Commission économique pour l'Europe**Comité des transports intérieurs****Forum mondial de l'harmonisation des Règlements
concernant les véhicules****Groupe de travail de la sécurité passive****Soixante-troisième session**

Amendements communs aux Règlements n^{os} 16, 44, 94, 129 et 137**Amendements communs aux Règlements n^{os} 16, 94 et 137****Communication de l'expert de l'Organisation internationale
des constructeurs d'automobiles***

I. Proposition de série 08 d'amendements au Règlement n° 16 (Ceintures de sécurité)

« Annexe 2

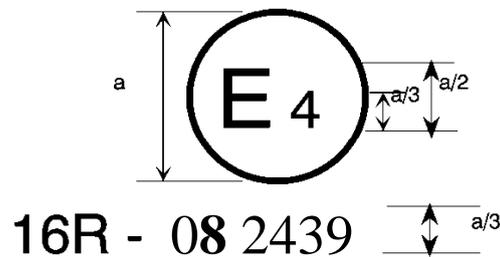
La marque d'homologation ci-dessus, apposée sur un véhicule, indique que ce type de véhicule a été homologué aux Pays-Bas (E 4), pour ce qui est des ceintures de sécurité, en application du Règlement n° 16. Le numéro d'homologation indique que l'homologation a été délivrée au titre du Règlement n° 16 tel qu'il a été modifié par la série 078 d'amendements.

La marque d'homologation ci-dessus, apposée sur un véhicule, indique que ce type de véhicule a été homologué aux Pays-Bas (E4), en application des Règlements nos 16 et 52¹. Les numéros d'homologation indiquent qu'aux dates respectives où les homologations ont été délivrées, le Règlement n° 16 comprenait la série 078 d'amendements, et le Règlement n° 52 la série 01 d'amendements.

2. Exemples de marques d'homologation pour ce qui est des ceintures de sécurité (voir par. 5.3.5 du présent Règlement)

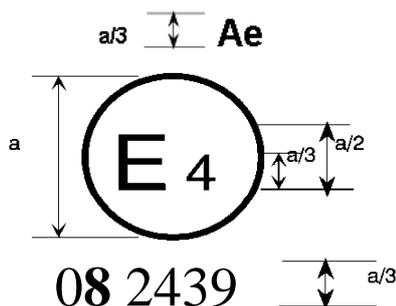
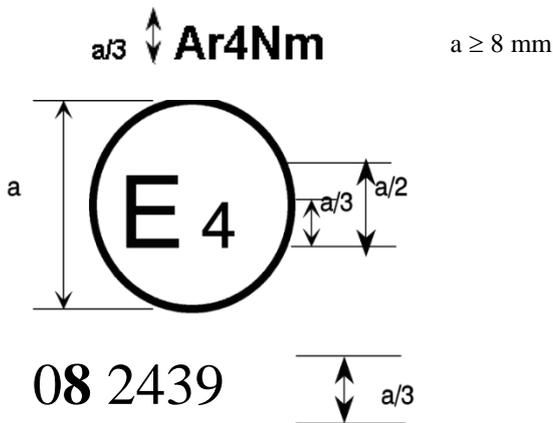
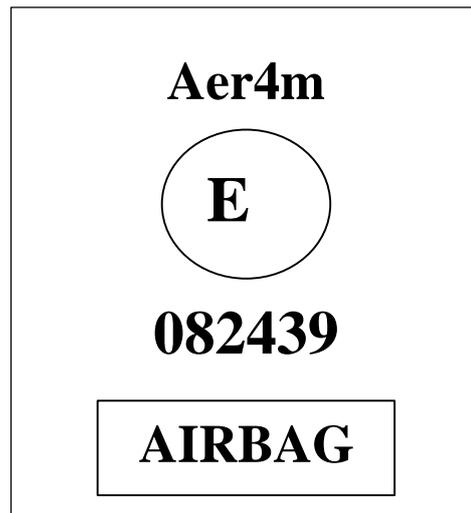
La ceinture portant la marque d'homologation ci-dessus est une ceinture trois points (A) munie d'un dispositif d'absorption d'énergie (e) et homologuée aux Pays-Bas (E4) sous le numéro 0682439, le Règlement contenant déjà la série 068 d'amendements au moment de l'homologation.

La ceinture portant la marque d'homologation ci-dessus est une ceinture sous-abdominale ("B") pourvue d'un rétracteur du type 4 à sensibilité multiple (m) et homologuée aux Pays-Bas (E4) sous le numéro 0682489, le Règlement contenant déjà la série 068 d'amendements au moment de l'homologation.

La ceinture portant la marque d'homologation ci-dessus est une ceinture spéciale ("S") munie d'un absorbeur d'énergie ("e") et homologuée aux Pays-Bas (E4) sous le numéro 06822439, le Règlement contenant déjà la série 068 d'amendements au moment de l'homologation.

La ceinture portant la marque d'homologation ci-dessus est une ceinture spéciale ("S") faisant partie d'un système de retenue ("Z") et munie d'un absorbeur d'énergie ("e") qui a été homologuée aux Pays-Bas (E4) sous le numéro 06824391, le Règlement contenant déjà la série 068 d'amendements au moment de l'homologation.

La ceinture portant la marque d'homologation ci-dessus est une ceinture à trois points ("A"), pourvue d'un rétracteur du type 4N ("r4N") à sensibilité multiple ("m"), pour laquelle l'homologation a été accordée aux Pays-Bas (E4) sous le numéro 0682439, le Règlement contenant déjà la série 068 d'amendements au moment de l'homologation. Cette ceinture ne doit pas être montée sur un véhicule de la catégorie M₁.
